গণপ্রজাতন্ত্রী বাংলাদেশ সরকার
শ্রম ও কর্মসংস্থান মন্ত্রণালয়
কলকারখানা ও প্রতিষ্ঠান পরিদর্শন অধিদপ্তর

ক্যাপ পর্যবেক্ষণের তথ্য

কারখানার নাম	এস আর বি ক্যাশনস লিঃ
ঠিকানা	13448, Satarkul Bazar,
কারখানার কোড	DHK562
কালার কোড	
মূল্যায়নের ধরণ: কাঠামোগত মূল্যায়ন	পর্যবেক্ষণের তারিখ: ২৩-০১-২০২৩
১. পর্যবেক্ষণ

পরিদর্শন পৰ্যবেক্ষণ	Load intensity
কাপ আইটেম ক্যাটাগরি

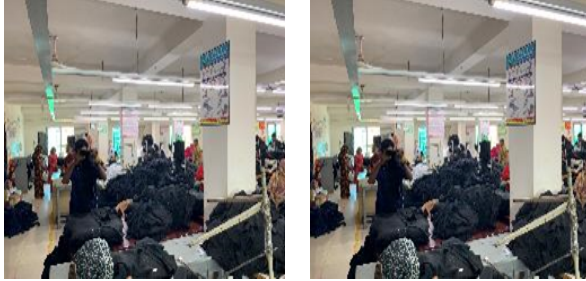
কার্যক্রম	The consultants strongly recommended that intensity of loading in any location in the floors should not exceed 40 psf (2.0 kN/m ²)
সুপারিশের তথ্যসূত্র	
কারখানার কার্যক্রম	
অগ্রাধিকার	প্রযোজ্য নয়
চূড়ান্ত সময়সীমা	-
সংশোধিত সময়সীমা	০১-০১-১৯৭০
অগ্রগতির অবস্থা	সংশোধিত
মন্তব্য	23.12.2019 visit observation: An RCC engineer physically visited and calculated the existing load is not exceeds. No over load found on inspection day. 03/03/2021: No over load found on inspection day. 05/05/2021: During the visit, There is no overload is found on the factory. 13.09.2021 visit observation: During the visit, there is no overload is found on the factory. 03/08/2022: No Overload was found during inspection date. 23/01/2023: No Overload was found during inspection date.
